改善箇所説明

燃料供給バルブ

バルブの正面図

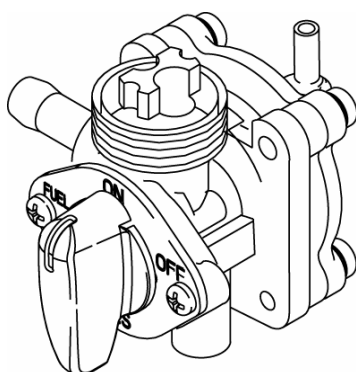
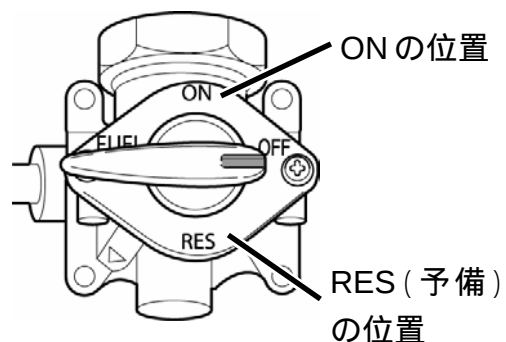
不具合箇所

キャブレター仕様の車両に取り付けられている燃料供給バルブにおいて、誤った燃料経路の部品を組み付けたため、燃料コックの位置表示と当該バルブの機能とが反対になっているものがある。そのため、当該コックがONの位置で全ての燃料が供給されてしまい、予備燃料が確保されず、走行中に燃料切れとなり、走行不能になるおそれがある。

全車両の燃料供給バルブを点検し、誤った部品を組み付けたバルブについては、良品と交換する。

燃料供給バルブにマーキングを付ける。
